改善箇所説明図②

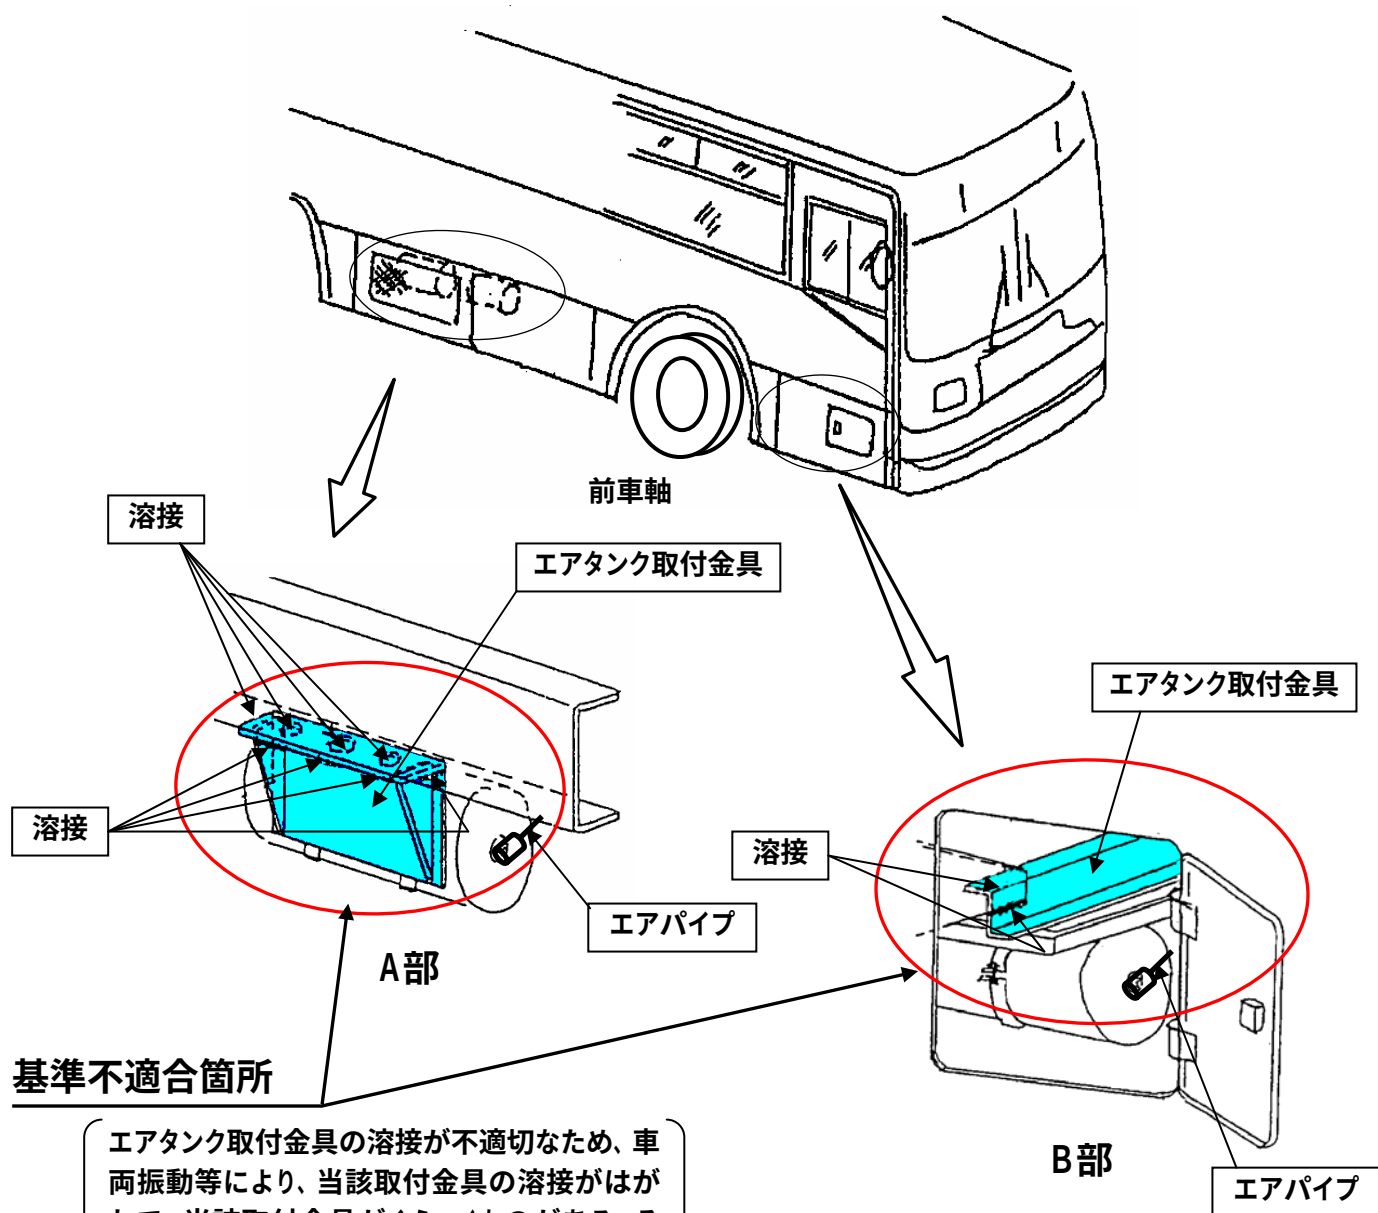
エアタンク取付金具の溶接が不適切なため、車両振動等により、当該取付金具の溶接がはがれて、当該取付金具がぐらつくものがある。そのため、そのまま使用を続けると、当該エアタンクに取り付けられたエアパイプが損傷し、最悪の場合、エアが漏れ、制動力が低下するおそれがある。

全車両、当該取付金具の溶接の状況を点検し、溶接が不適切な場合、溶接補修を行う。なお、エアパイプを点検し、エアパイプが損傷しているものは、エアパイプを新品に交換する。
